Administrativ rettelse nr. 13 til Spildevandsplan 2015-2025 – diverse områder

I Herning Kommunes Spildevandsplan 2015-2025 er der behov for nogle tilretninger – som anført nedenfor. Herning kommune vurderer, at rettelserne kan laves uden at der udarbejdes et egentlig tillæg til spildevandsplanen, da der er tale om mindre, bagatelagtige forhold.

Fig 1b. Bjerregårdvej 41 optages som opland V40V i nuværende spildevandsplan

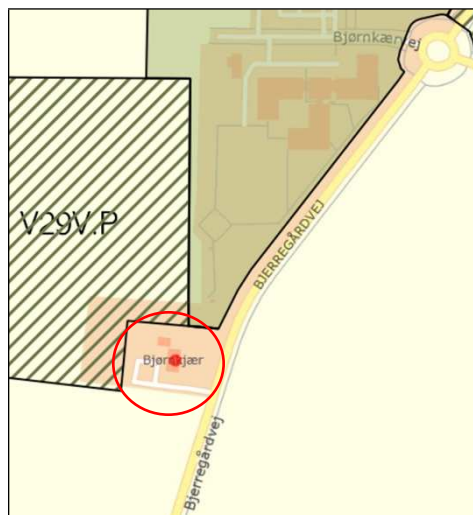
Ejer af Bjerregårdvej 41, Vildbjerg, ønsker at blive tilsluttet spildevandskloak. Ifølge en gammel aftale er det Herning Kommune, der søger for tilslutningen af ejendommen. Afledningen af overfladevand fra ejendommen ændres ikke (nedsivning af tag- og vejvand). Ejendommen er beliggende i landzone. Ejendommen optages i spildevandsplanen som separatkloakeret opland V40V med nedsivning af tag- og vejvand.

Fig 2b. Birkmosevej 21 optages som del af oplend T11T i spildevandsplanen

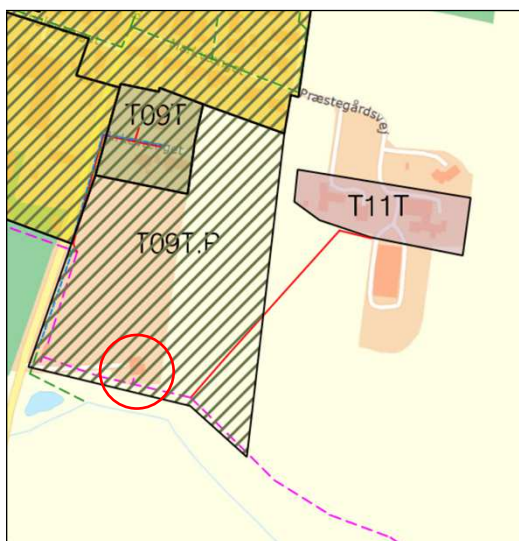
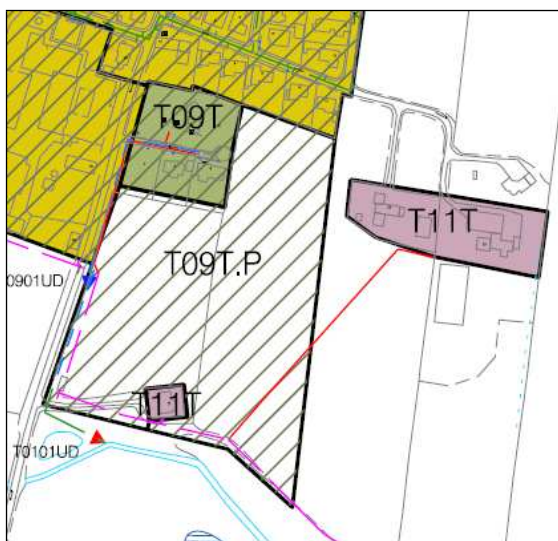
Birkmosevej 21, Timring er forsynet med spildevandsstik og afleder kun spildevand til kloakken. Regnvand nedsives. Ejendommen optages i spildevandsplanens opland T11T som spildevandskloakeret med nedsivning af tag- og vejvand. Ejendommen er beliggende i landzone.

Fig 3b. Kommende oplandsafgrænsning af Y05 og Y19

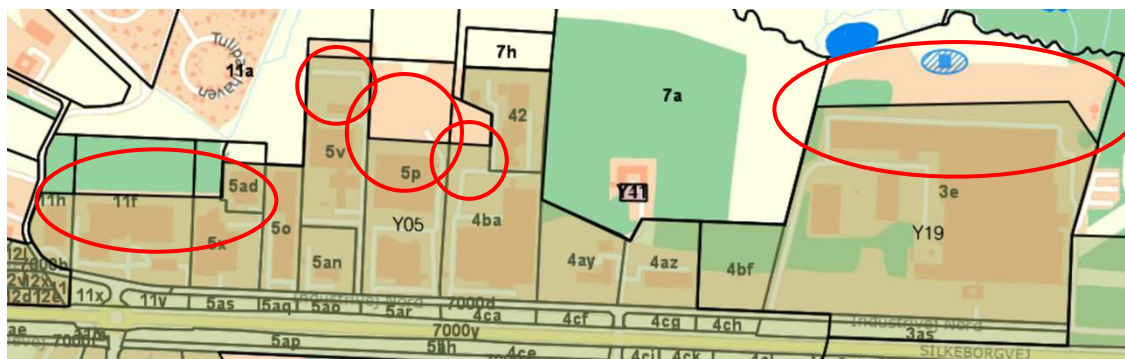
Afgrænsningen af oplend Y05 og Y19 tilrettes, så den passer med de faktiske forhold (matrikelgrænser). Oplend Y05 følger efter rettelsen oplandsgrænsen for matr.nr. 11h, 11f, 5x, 5ad, 5v, 5p og 4ba alle i ejerlav Birk By, Gjellerup. Oplend Y19 følger efter rettelsen matrikelgrænsen for matr.nr. 3e Birk By, Gjellerup.

Fig 4b. Kommende spildevandsplan for opland B22

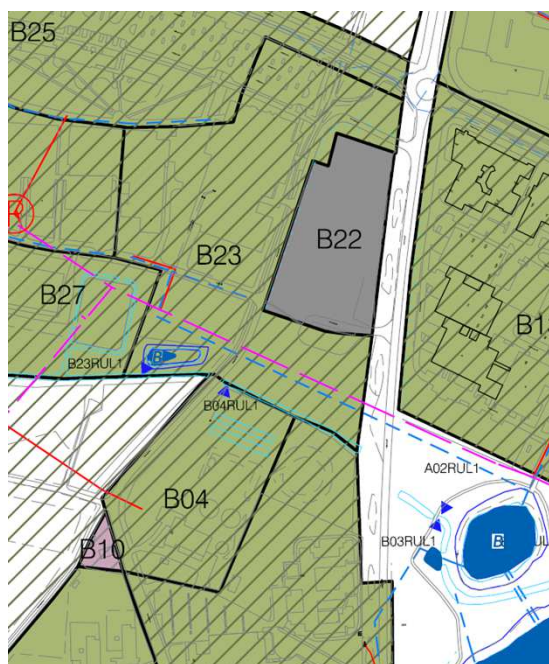
I forbindelse med ny planlægning skal en del af opland B23 fremover benyttes som parkeringsplads, og der skal alene afledes regnvand. Kloakeringsformen for det nye opland B22 for parkeringspladsen skal derfor ændres fra separatkloak til vejafvanding. Overfladevand fra parkeringspladsen tilsluttes Herning Vands regnvandssystem ved brønd B13R015 i Brændgårdvej og ledes til regnvandsbassin ved Lillelund Engpark for rensning før udledning til recipient. Overfladevandet neddrøses, således at det kan være i Herning Vands regnvandsledning. Arealet for parkeringspladsen er ved at blive udmatrikuleret og får herefter særskilt matr.nr.

Fig 5b. Kommende spildevandsplan for opland B10

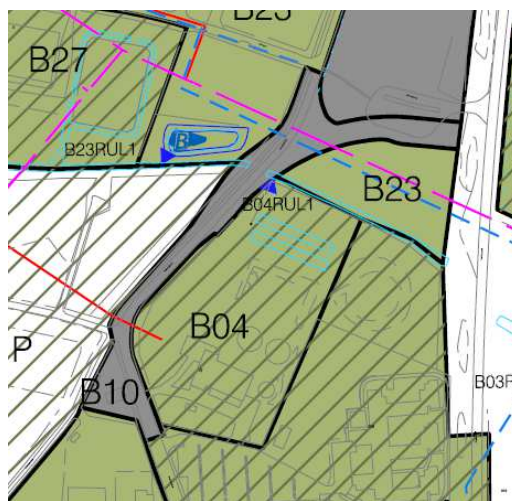
Ved Brændgårdvej i Herning skal der etableres en rundkørsel på et areal, hvor der på nuværende tidspunkt ligger en ejendom. Regnvand fra ejendommen nedsives. Med tillæg 26 til Herning Kommunes spildevandsplan blev spildevandsplanlægningen ændret, så regnvand fremover skal til kloak i opland B01-1.P. Gravitationsmæssigt har det imidlertid vist sig at være problematisk, at få vandet fra rundkørslen og en tilhørende vejstrækning nord for rundkørslen afledt til kloak i opland B01-1.P som planlagt i spildevandsplanen. Det er derfor aftalt med Herning Vand, at regnvandet kan tilsluttes brønd B13R015 i Brændgårdvej. Rundkørsel samt vejstrækning vil fremover ligge i opland B10 i spildevandsplanen. Herning Kommunes vejafdeling etablerer vejafvanding fra rundkørsel til afledningspunktet ved brønd B13R015. Regnvandet fra opland B10 ledes til regnvandsbassin ved Lillelund Engpark for rensning før udledning til recipient.

Fig 6b. Kommende spildevandsplan for opland Y07

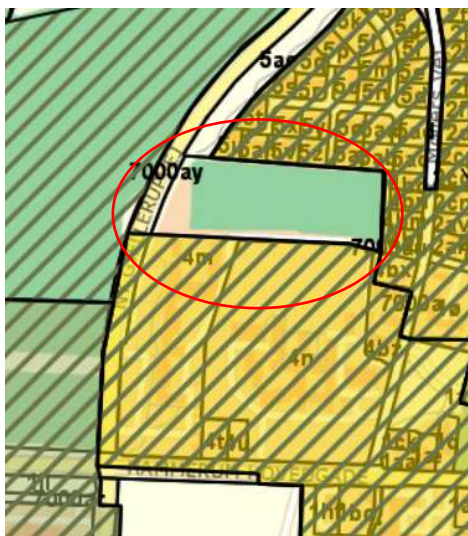
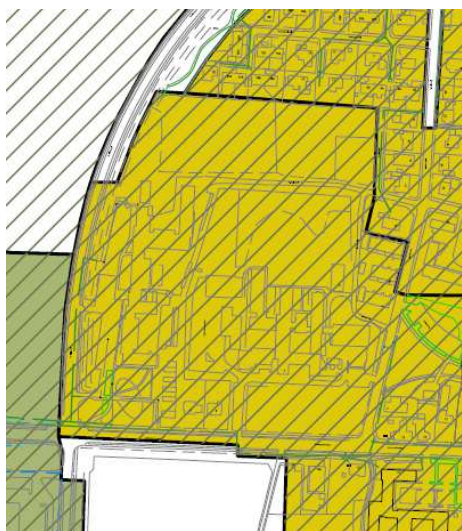
På baggrund af ny planlægning (lokalplan 31.BL.1) ved Hammerum gl. Skole skal afgrænsningen af opland Y07 tilrettes, så den passer med de planlagte forhold (matrikelgrænse). Opland Y07 følger efter rettelsen oplandsgrænsen for matr.nr. 4m Hammerum By, Gjellerup.

Fig 7b. Sandgaardsvej 27 optages som del af opland Y41 i spildevandsplanen

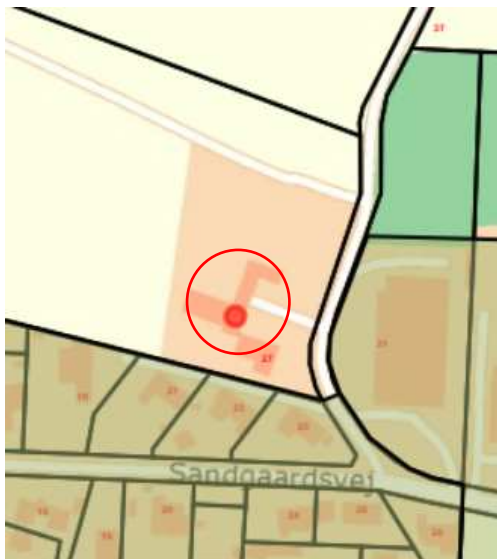
Sandgaardsvej 27, Birk er forsynet med spildevandsstik og afleder kun spildevand til kloakken. Regnvand nedsives. Ejendommen optages i spildevandsplanens opland Y41 som spildevandskloakeret med nedsivning af tag- og vejvand. Ejendommen er beliggende i landzone.
